Prezado Licitante,

Em atenção ao questionamento enviado e com base na manifestação dos Órgãos Técnicos (SECOM / SINFRA / PRODASEN), apresentamos as informações:

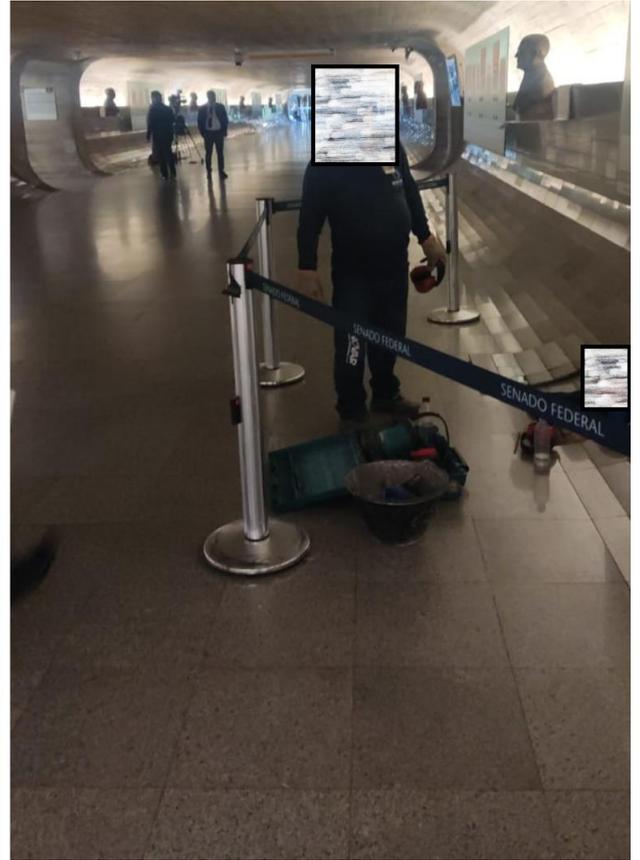
Em relação ao Questionamento 3, para os itens específicos, indicamos que:

3.1. Encaminhamos em anexo um PDF em que todos os projetos desenvolvidos podem ser consultados. Nesse PDF, é possível visualizar os painéis existentes, suas fixações, assim como os detalhes de fixação dos novos elementos a serem incorporados. Enviamos também as imagens que seguem, em que se pode ver um painel de vidro atualmente instalado (fixação do tipo spiderglass), uma visão geral do túnel do tempo e o detalhe da posição da iluminação atual e da distância entre a mureta e a cortina de concreto armado.

3.2. A fixação dos painéis e elementos a serem adicionados será feita em uma mureta de concreto armado revestida em granito assim como em uma cortina de concreto armado, conforme detalhes apresentados nos projetos anexados.

3.3. Em linhas gerais, não há obstruções que adicionem complexidade considerável ao processo de remoção e instalação, haja vista infraestruturas existentes passarem abaixo dos níveis de fixação dos novos elementos. No entanto, destacamos que para realizar o serviço, pode ser necessário acessar o septo que existe entre a mureta e a cortina de concreto, conforme apresentado nas pranchas e nas imagens abaixo.
